# 改善箇所説明図

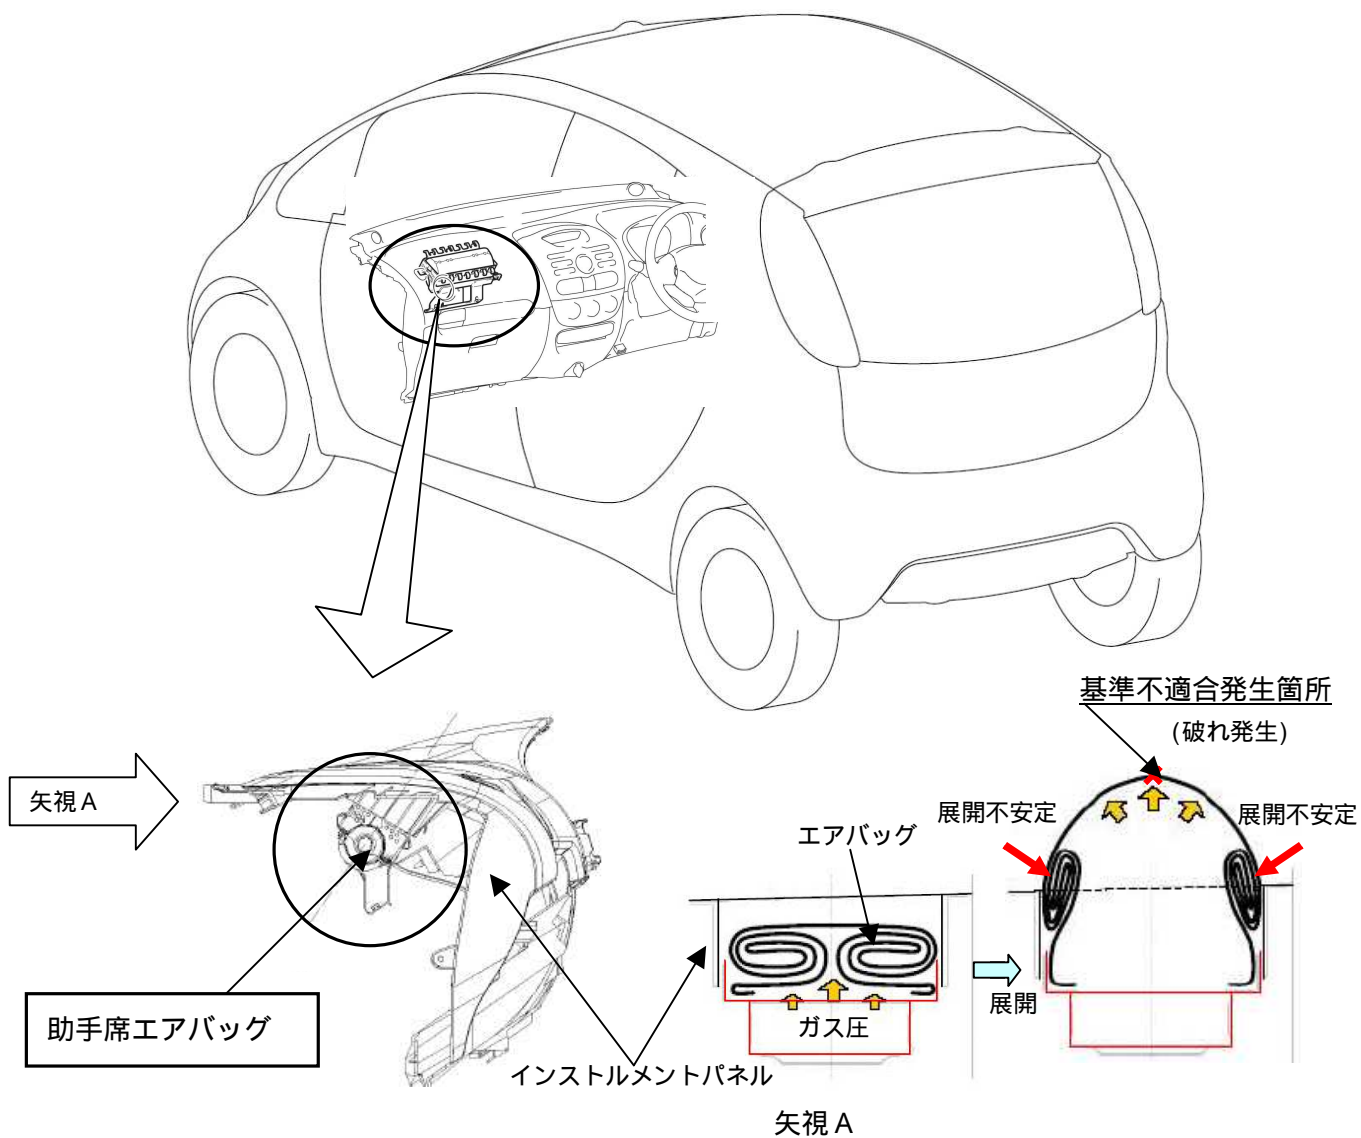
助手席エアバッグの折りたたみ方法が不適切なため、当該エアバッグの作動展開初期時にケースの横壁との接触抵抗により十分展開しない場合がある。そのため、エアバッグの内圧が上昇し、最悪の場合、エアバッグが縫製部より破れ、乗員保護性能が低下するおそれがある。

全車両、助手席エアバッグを対策品と交換する。

注：図中の  内は交換部品を示す。
